**DELIBERATION DU CONSEIL MUNICIPAL
SEANCE DU 6 mars 2025**

URBANISME - Avis de la commune de Gentilly sur le Plan Local d'Urbanisme Intercommunal valant zonage pluvial, arrêté par l'Établissement Public Territorial Grand-Orly Seine Bièvre le 17/12/2024.

Liste des observations/demandes de modifications sur le projet de PLUi Grand Orly Seine Bièvre

COMMUNE DE GENTILLY

GEN27

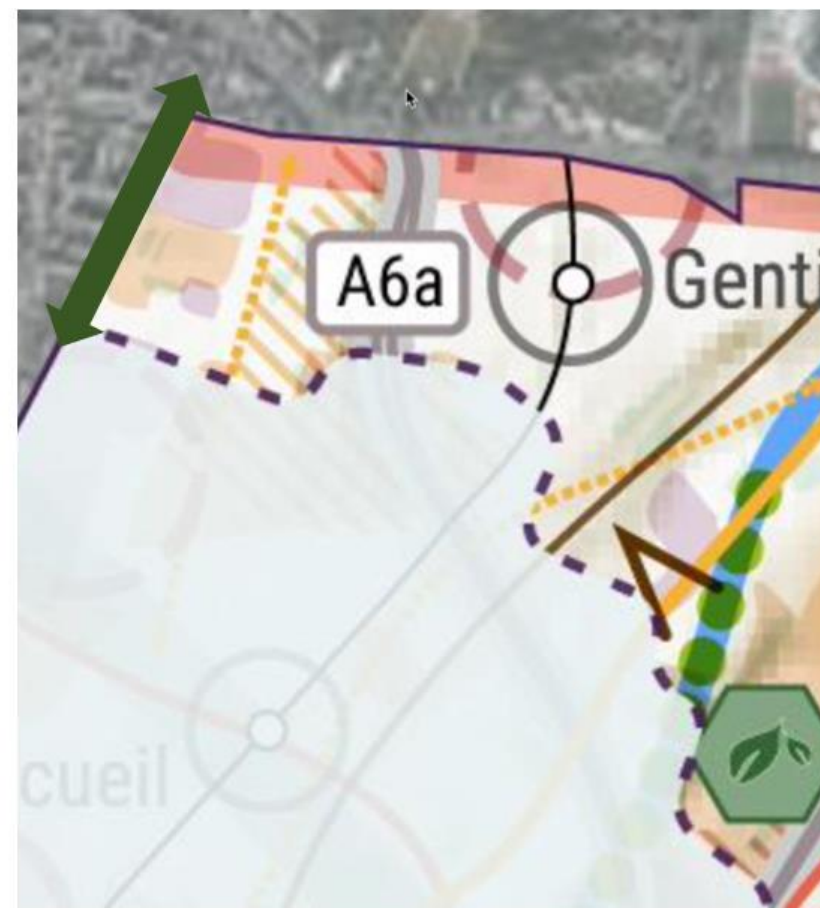
Numéro de la remarque	OAP concernée	Proposition de modification (pour le PLUi approuvé) Les modifications de texte souhaitées apparaissent en rouge rouge-barré	Justification de la modification	Pièce jointe
GEN27	OAP stratégique Portes de Paris / Carte	Il est demandé de repérer sur la carte la promenade des aqueducs de la Vanne et du Loing comme continuité/corridor écologique à conforter	Il s'agit d'une continuité intercommunale importante ayant vocation à figurer dans ce document	Voir « PJ GEN27 » 
GEN28	OAP stratégique Portes de Paris / Carte	Il est demandé de repérer sur la carte la promenade des Berges de l'A6a, aboutissant à la passerelle du Cambodge vers Paris depuis Arcueil comme continuité/corridor écologique à conforter	Il s'agit d'une continuité intercommunale importante ayant vocation à figurer dans ce document	Voir « PJ GEN28 » 
GEN29	OAP stratégique Portes de Paris / Carte	Il est demandé d'ajouter sur la carte le symbole « créer ou améliorer les franchissements » au milieu de la promenade des aqueducs vers Montrouge	Il s'agit d'une continuité intercommunale en projet ayant vocation à figurer dans ce document	Voir « PJ GEN29 »

GEN30

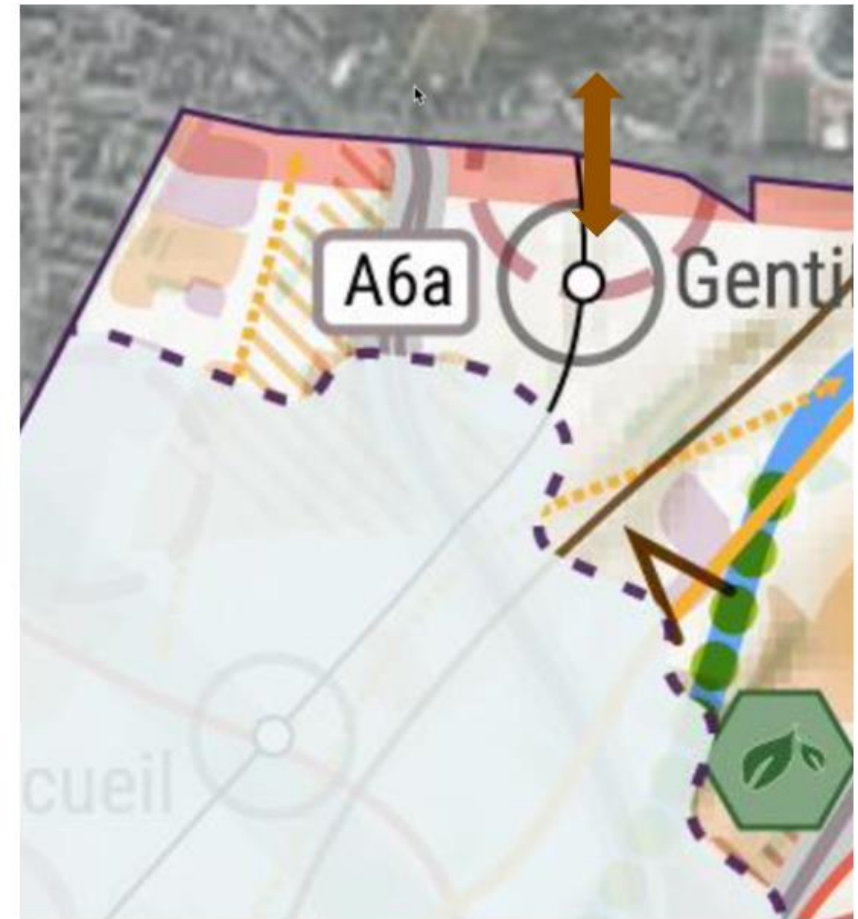
GEN30	OAP stratégique Portes de Paris / Carte	Il est demandé d'ajouter sur la carte le symbole « créer ou améliorer les franchissements » au droit de la voie ferrée du RER B vers la Cité Internationale de Paris	Il s'agit d'une continuité intercommunale en projet ayant vocation à figurer dans ce document	Voir « PJ GEN30 » 
GEN31	OAP stratégique Portes de Paris / Carte	Il est demandé d'ajouter sur la carte le symbole « créer ou améliorer les franchissements » au droit de la Porte de Gentilly vers Paris	Il s'agit d'une continuité intercommunale en projet ayant vocation à figurer dans ce document	Voir « PJ GEN31 » 
GEN32	OAP stratégique Portes de Paris / Carte	Il est demandé d'ajouter sur la carte le symbole « créer ou améliorer les franchissements » au droit de l'A6a entre le secteur Plateau et Chaperon Vert	Il s'agit d'une continuité intercommunale en projet ayant vocation à figurer dans ce document, permettant une connexion intercommunale avec Montrouge	Voir « PJ GEN32 »

GEN33

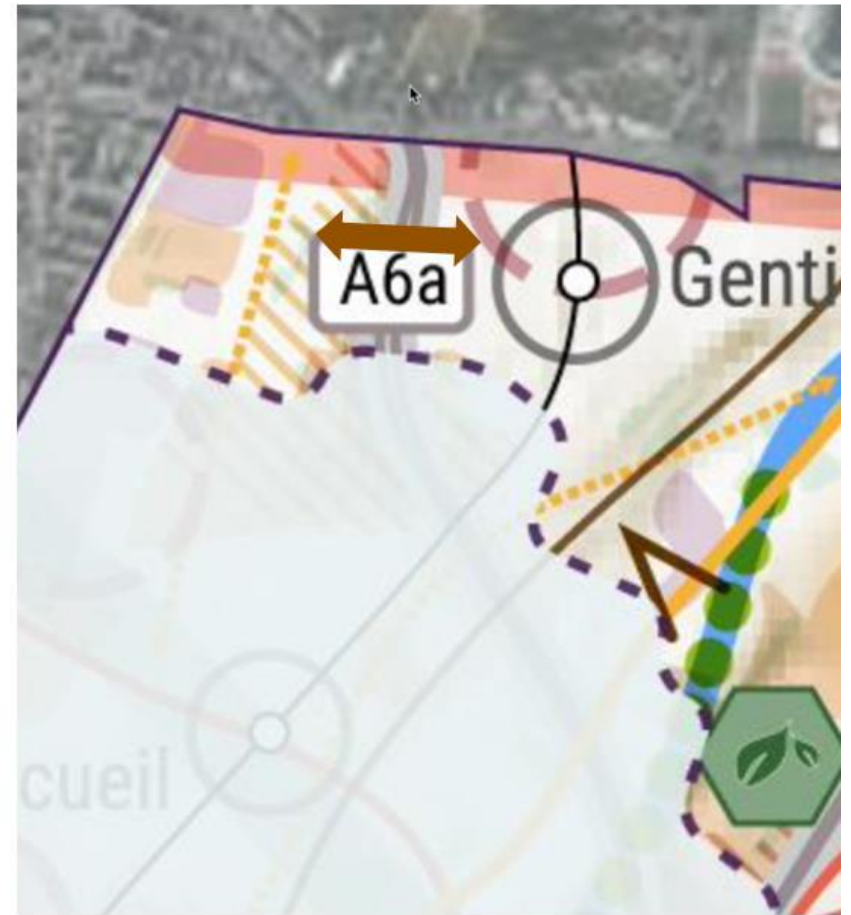
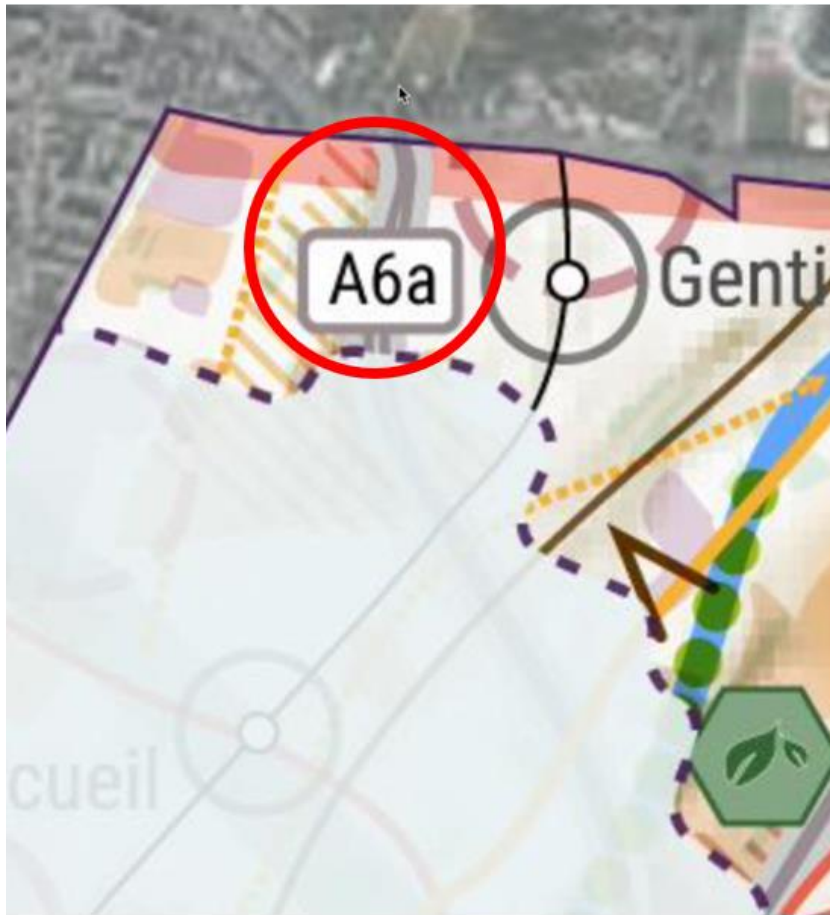
GEN33	OAP stratégique Portes de Paris / Carte	Il est demandé de prolonger le linéaire « aménager et renaturer les berges » jusqu'au niveau de la place Doisneau	Une partie de ce linéaire est actuellement en projet, mais l'objectif à plus long terme est d'aller au-delà, dès lors que les conditions seront réunies	Voir « PJ GEN33 »

GEN76

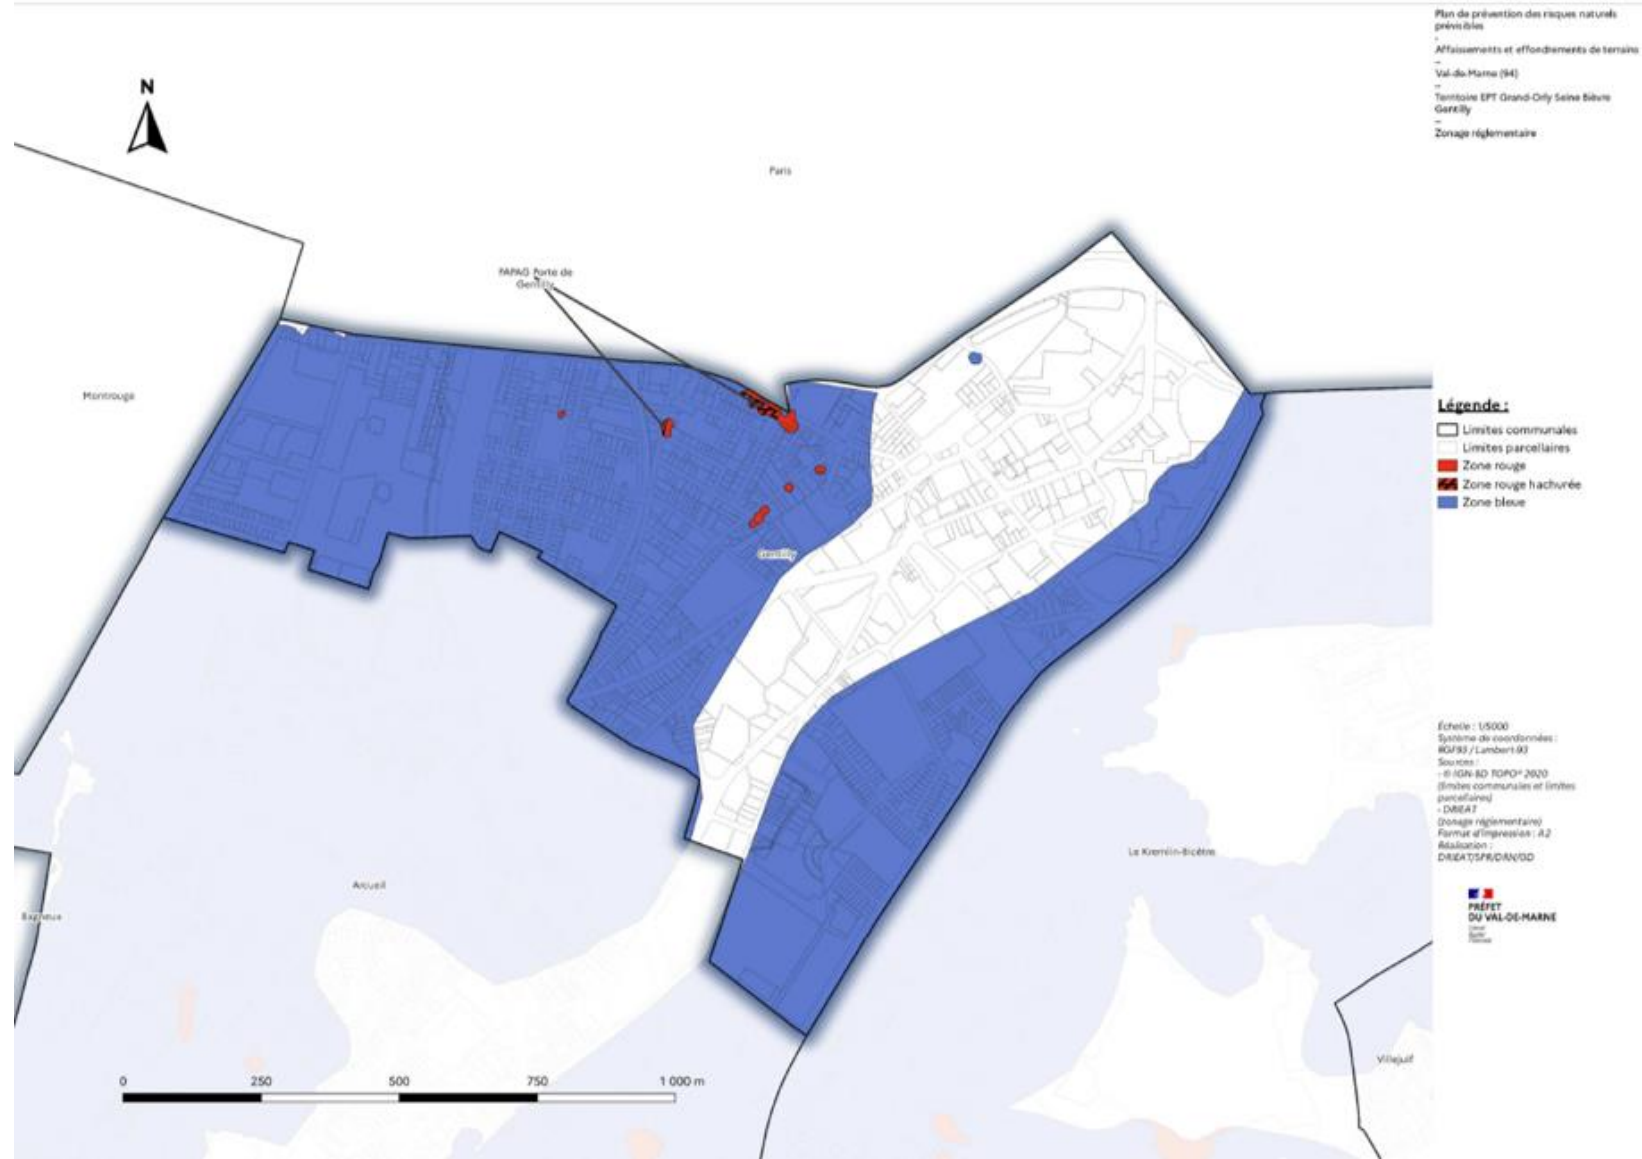
Numéro de la remarque	Article/disposition concernée	Proposition de modification (pour le PLUi approuvé) Les modifications de texte souhaitées apparaissent en rouge rouge-barré	Justification de la modification
GEN76	Espace paysager d'usage collectif au titre du L.151-23	L'espace paysager d'usage collectif du Petit Bois a été identifié sur le plan de zonage au titre de l'article L. 151-23 du Code de l'urbanisme. Il s'agit d'un site à protéger ou à mettre en valeur pour des motifs d'ordre esthétique, paysager et écologique. Cet espace paysager doit conserver son aspect naturel et végétal : les plantations arborées existantes doivent être maintenues. Le caractère perméable de la zone doit être préservé. Les clôtures en limites séparatives des espaces verts à protéger doivent être perméables à la petite faune. Toute construction, aménagement, mouvements de sols ou les changements apportés au traitement des espaces extérieurs y est interdit, hormis les constructions, travaux, installations et aménagement à destination d'équipements publics sportifs dans la limite de 10 % de la superficie de l'espace paysager.	Voir « PJ GEN76 »

GEN78

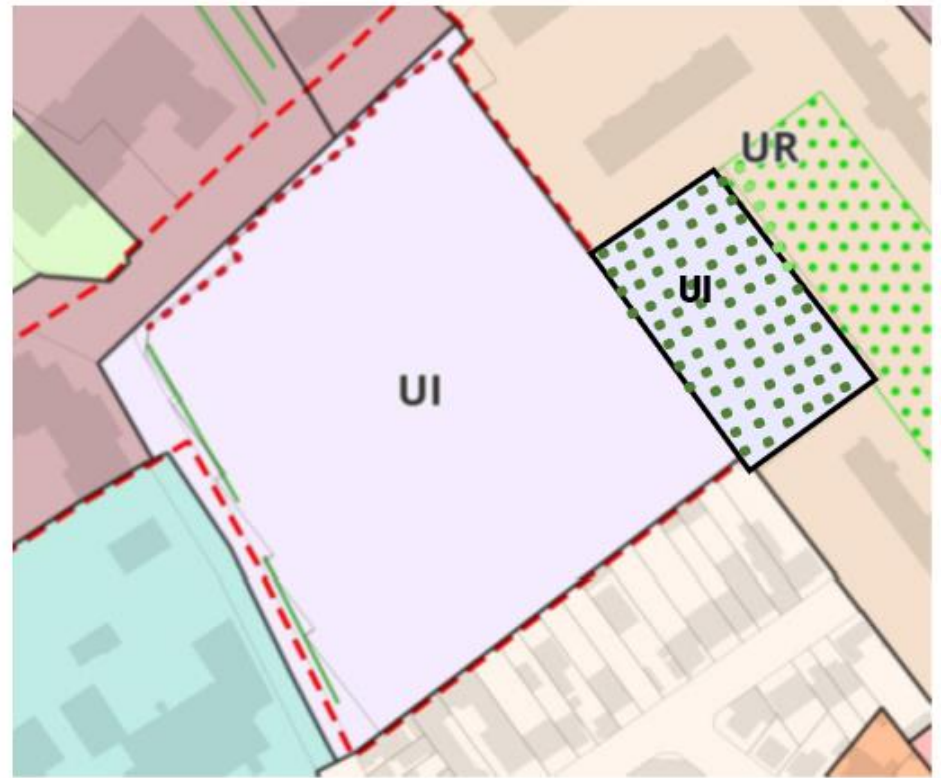
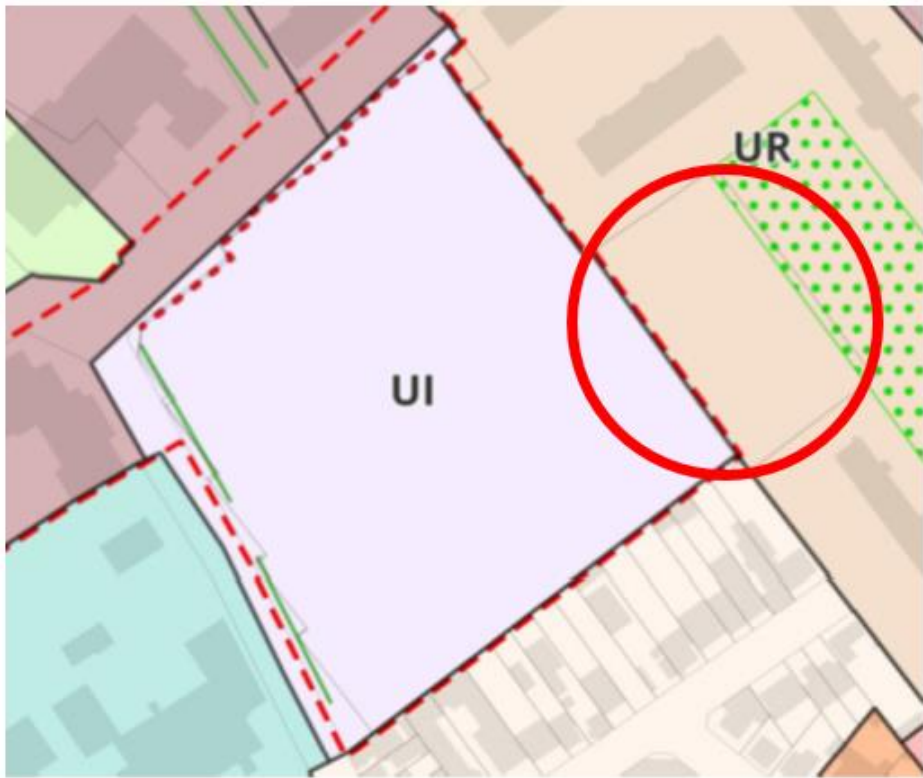
Numéro de la remarque	Zone/Disposition concernée	Proposition de modification (pour le PLUi approuvé) Les modifications de texte souhaitées apparaissent en rouge rouge-barré	Justification de la modification	Pièce jointe
GEN77	Zone UR/UI – Reine Blanche	Réintégrer l'excroissance de terrain appartenant à la parcelle L n°136 et passée en zonage UR, au zonage d'origine UI.	Ce terrain n'ayant pas vocation à être construit, il n'y a pas d'intérêt à son changement de zonage, il peut donc rester en zonage d'activité. Il n'y pas d'impact pour le propriétaire, étant donné que cet espace est constitué d'espaces verts, permettant de satisfaire à la règle de 30% d'espaces verts de pleine terre fixée par la dernière modification du PLU en mars 2024	Voir « PJ GEN77 » 
GEN78	Zone UI / Espaces verts paysagers à protéger. -Reine Blanche	La commune demande l'identification de l'excroissance de terrain constituée d'espaces verts côté Cité de la Reine Blanche sur l'unité foncière du campus tertiaire sis entre la rue Pascal et la rue du Président Allende, en « espace vert paysager à protéger »	Créer une continuité de cœur d'îlot formant îlot de fraîcheur avec l'espace paysager d'usage collectif déjà identifié de la Reine Blanche le jouxtant.	Voir « PJ GEN78 »

GEN82

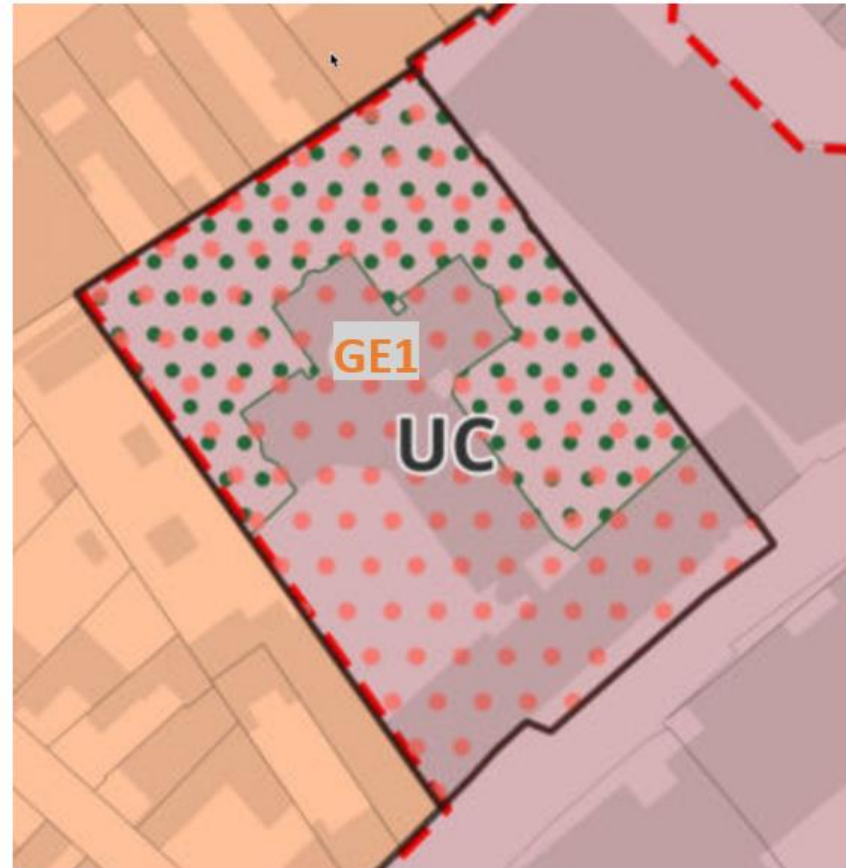
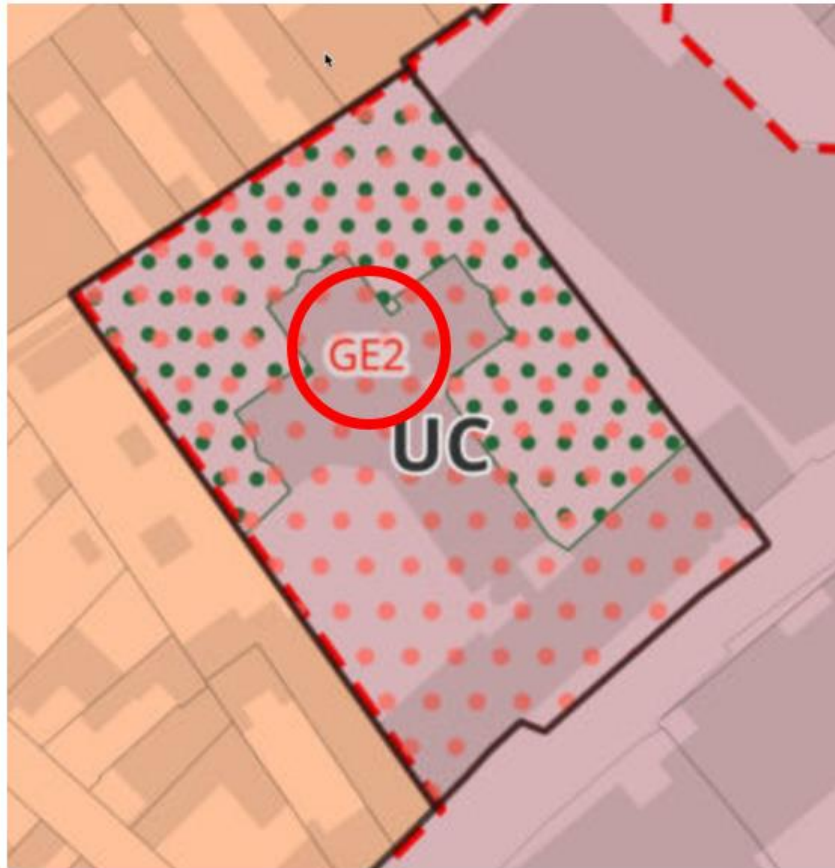
GEN82	Mixité fonctionnelle /Secteur 28 rue d'Arcueil uniquement	Modification du cartouche de mixité fonctionnelle sur la parcelle G n°46, passant de Ge2 à Ge1	Assouplissement de la règle en vue de permettre des programmes de réhabilitation plus adaptés au contexte local.	Voir « PJ GEN82 »

GEN83

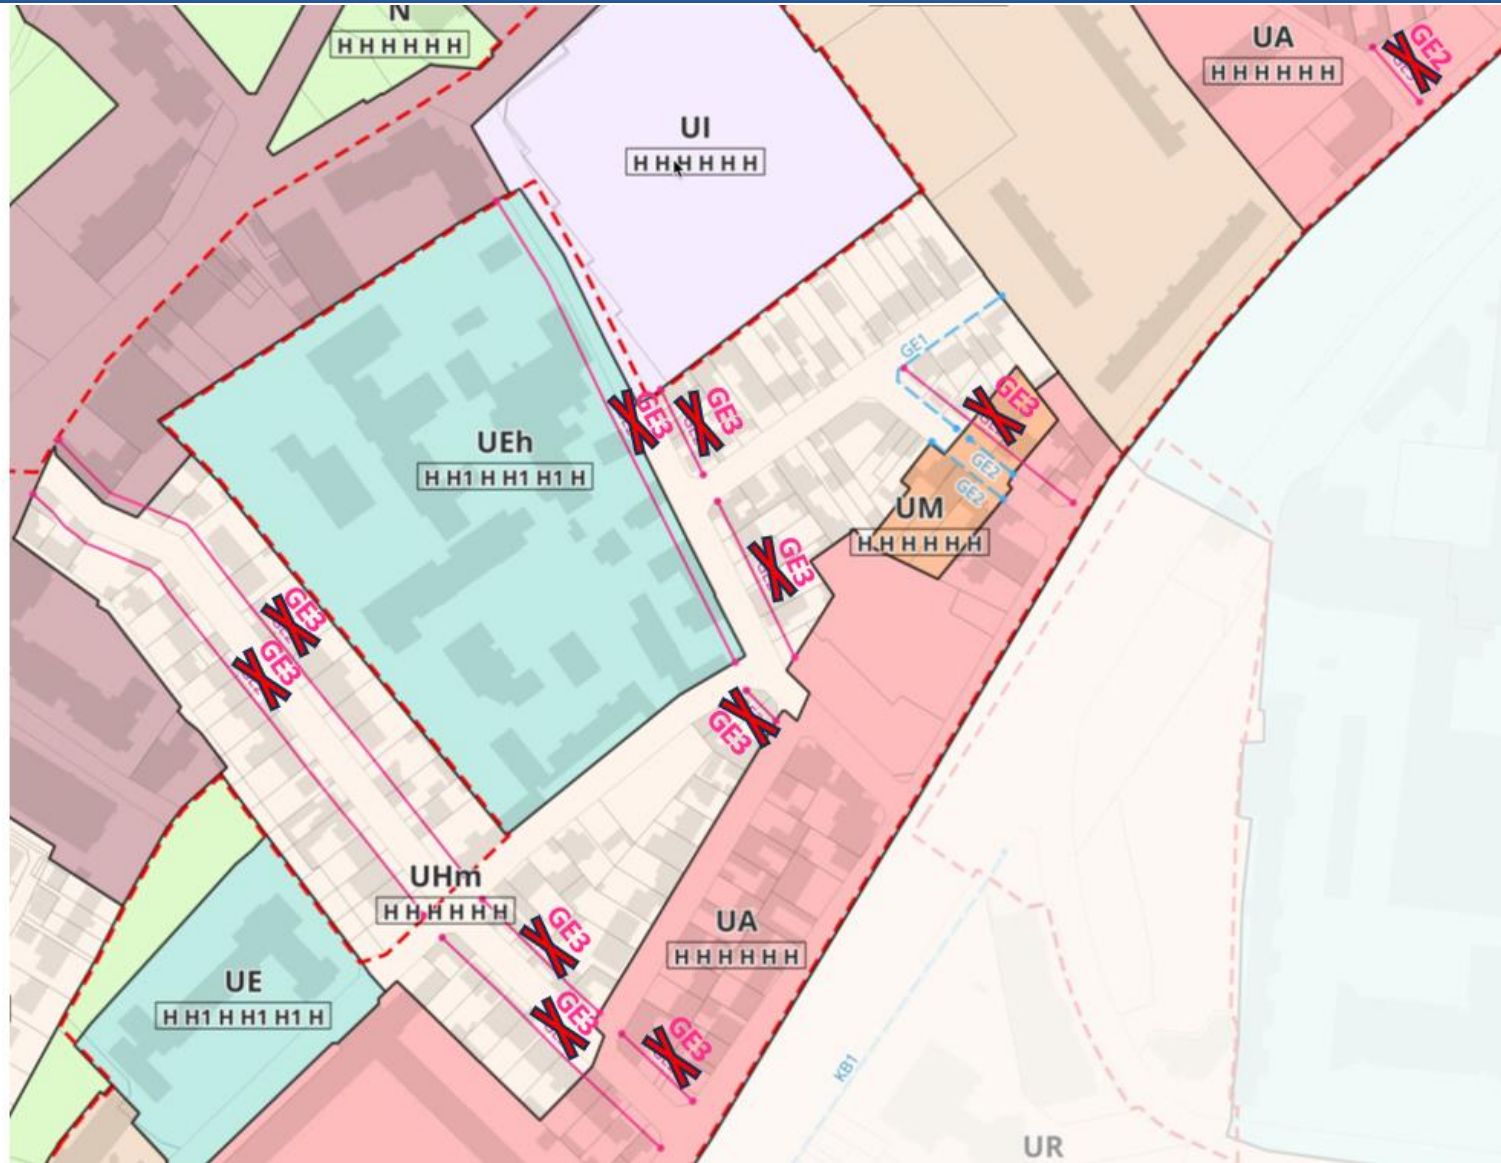
GEN83	Retraits spécifiques identifiés sur le document graphique	Les règles Ge2 (retrait de 3 m) et Ge3 (retrait de 4 m) ont été interverties. Les dispositions littérales des dispositions communes sont correctes, donc il convient de mettre à jour le plan.	Erreur matérielle	Voir « PJ GEN83 » 
---------------------	--	---	--------------------------	---
